KD. 1331. 2 . 1 .2022

Sprawa: udostępnienie informacji publicznej w związku z przebudową dróg gminnych nr 107137L, 107139L i 112510L w m. Kiełczewice Dolne Kolonia i Borkowizna

ZAL. 1

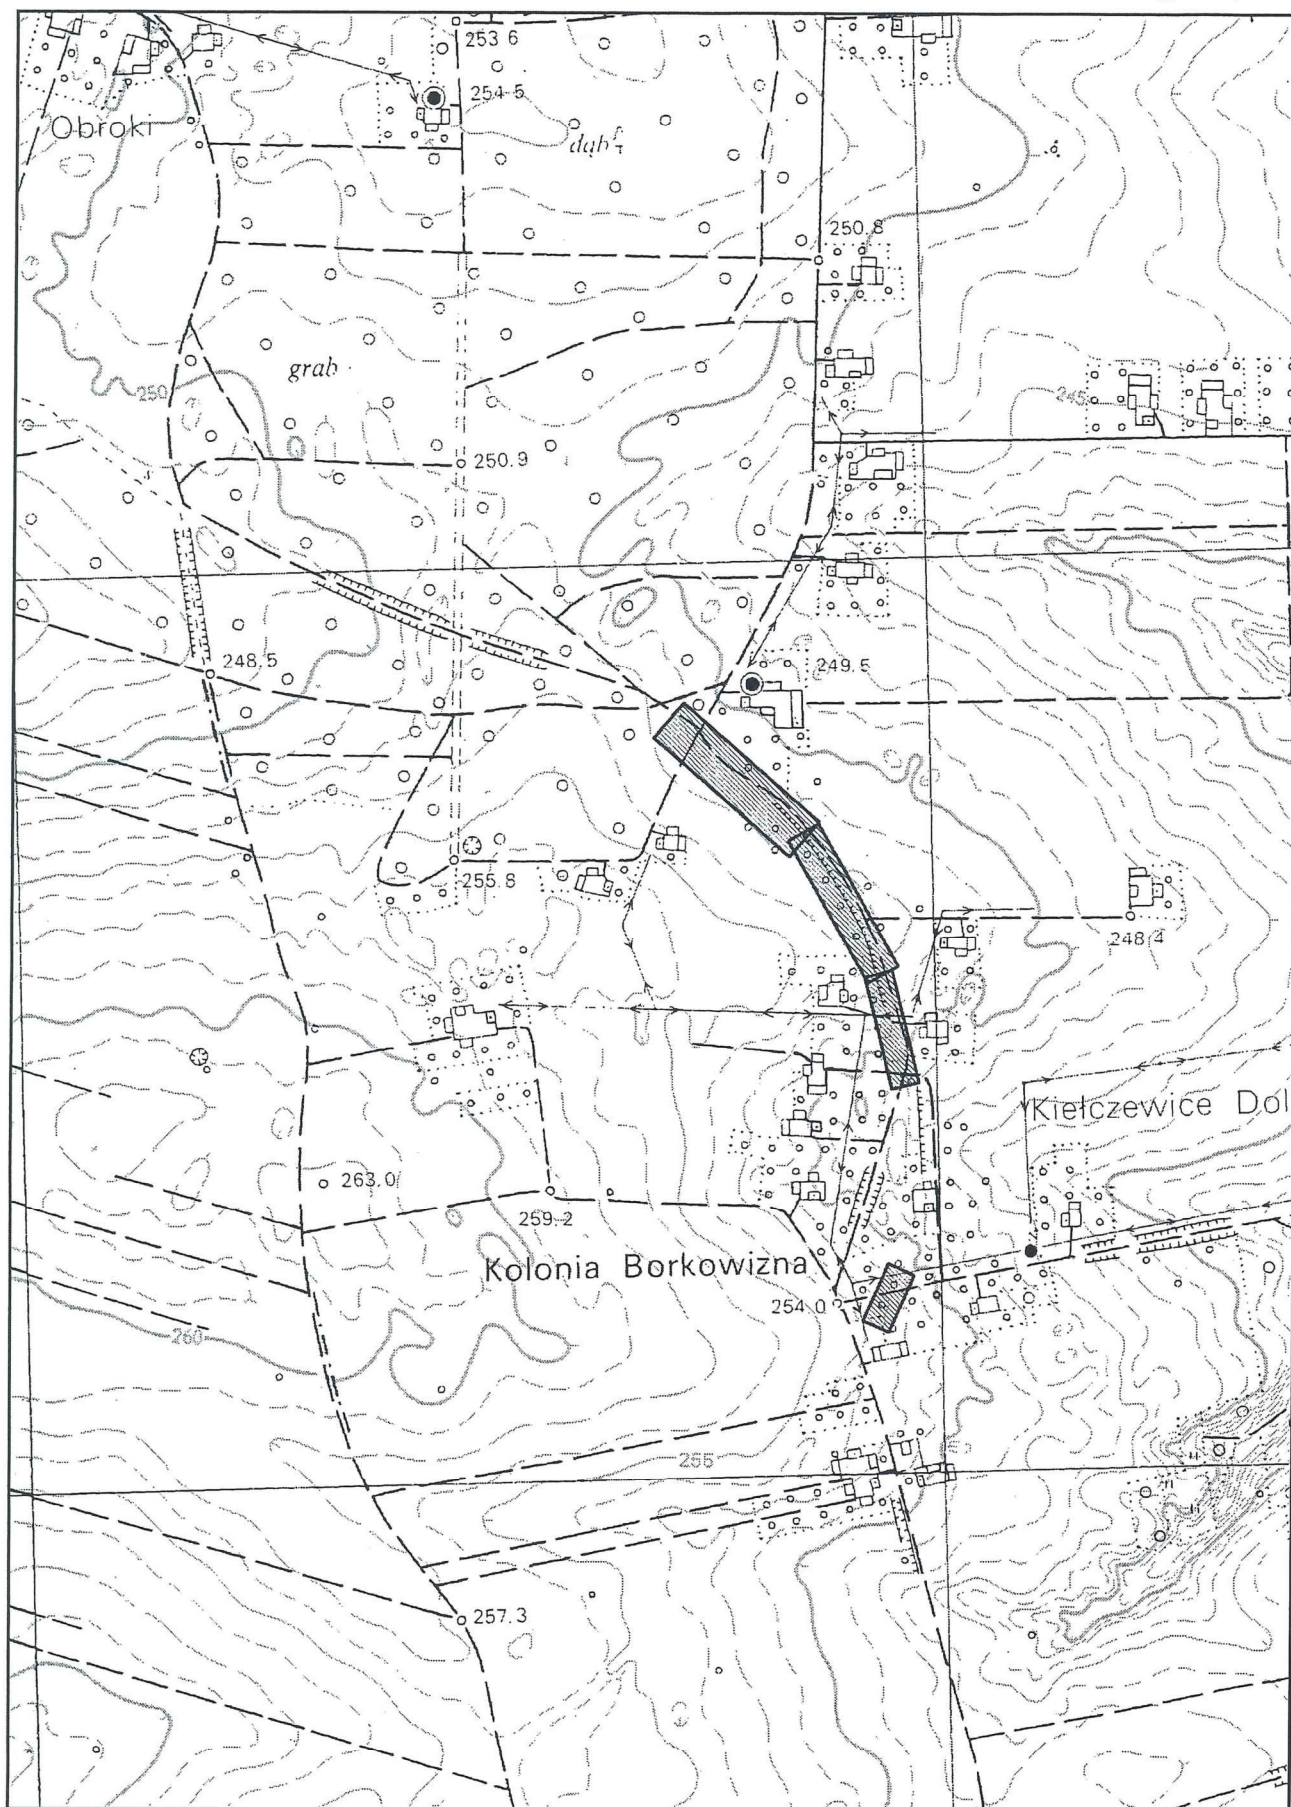
Jednakże ustalono, iż w kolizji z odcinkiem planowanej drogi biegnącym w obrębie m. Kiełczewice Dolne Kolonia, gm. Strzyżewice (jak na zał. graf. nr 1) znajdują się pozostałości nierozpoznanej dotychczas antropogenicznej formy terenowej. Forma ta wstępnie identyfikowana jest z działaniami wojennymi toczącymi się w trakcie I wojny światowej. Na podstawie rozpoznania teledetekcyjnego z wykorzystaniem danych LIDAR rozpoznano bieg rozciągniętej na długość ok. 9 km domniemanej linii fortyfikacyjnej. Obecnie ślady po dawnych szańcach manifestują się jako obniżenia terenu (dawne transzeje i okopy) lub silnie zniwelowane odcinki wałów. Fragment budowanej drogi pokrywa się z osią przedmiotowego terenu lub go przecina. W związku z tym LWKZ wskazuje na konieczność zachowania szczególnej ostrożności oraz w razie konieczności podjęcie działań ujętych w art. 32 ustawy o ochronie zabytków i opiece nad zabytkami, tj. podczas prowadzenia robót ziemnych na obszarze planowanej inwestycji w przypadku odsłonięcia zabytkowych obiektów archeologicznych, zabytkowych nawarstwień kulturowych, reliktów zabudowy, dawnych pochówków lub zabytków ruchomych (m.in. militariów lub innego sprzętu wojskowego) należy niezwłocznie powiadomić służby konserwatorskie. Jednocześnie działania budowlane należy wstrzymać w celu przeprowadzenia ratowniczych badań wykopaliskowych, polegających na zadokumentowaniu odkryć i wyeksplorowaniu obiektów archeologicznych w całości.

Mając na uwadze powyższe zasadne byłoby prowadzenie badań archeologicznych w formie nadzoru nad całością robót ziemnych związanych z planowaną inwestycją. W szczególności dotyczy to działań związanych z odhumusowaniem terenu pod instalacje podziemne, budową drogowej infrastruktury technicznej, etc. Stały nadzór archeologa pozwoli sprawnie prowadzić roboty budowlane, a inwestor uniknie ewentualnych dodatkowych kosztów związanych z wstrzymywaniem robót budowlanych wynikającym z odkrycia nieudokumentowanych dotychczas stanowisk archeologicznych.

Na przeprowadzenie wspomnianych wyżej badań archeologicznych w formie nadzoru należy uzyskać odrębne pozwolenie LWKZ - zgodnie z art. 36 ust.1 pkt. 5 ustawy o ochronie zabytków i opiece nad zabytkami.
